SIEMENS SOMATOM Definition AS

Vejledende advarsel til kunder vedrørende teknisk opdatering CT037/17/S

Vedr.: SOMATOM Definition Flash AS - Ny montering af lysmarkørvinduet

Fig. 1: SOMATOM Definition AS

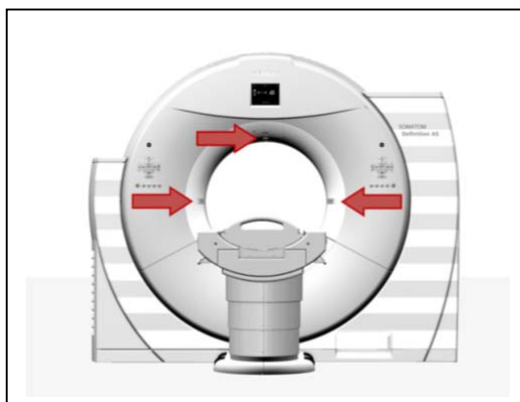
Vi har modtaget underretninger om, at de små lysmarkørruder (se Fig. 1), som er integreret i CT'ens frontdæksel og bruges til positionering af laseren, kan gå løs eller potentielt falde ud i sjældne tilfælde. I tilfælde af manglende vinduer, kan en person potentielt række ind gennem åbningen, hvilket medfører risiko for alvorlige kvæstelser, f.eks. elektrisk stød eller fysisk skade på fingrene.

Med den seneste tekniske opdatering CT037/17/S, som er blevet distribueret til jeres system, har vi introduceret en forbedret monteringsløsning til lysmarkørvinduerne. Vi har udskiftet de pålmede vinduer med nye vinduer, der er fastgjort med clips. Dette regnes for at være mere pålideligt.

- Derfor er det blevet nødvendigt at opdatere sikkerhedsanvisningerne CT030/16/S og CT031/16/S. De seneste lysmarkørvinduer, der blevet introduceret med den tekniske opdatering CT037/17/S kan ikke falde ud, medmindre der trykkes på dem med stor kraft. Dette er den endelige tekniske løsning, som vi lovede i brevene CT030/16/S og CT031/16/S, der blev sendt til jer sidste år. I alle andre henseender forbliver disse breve uændrede og gyldige.
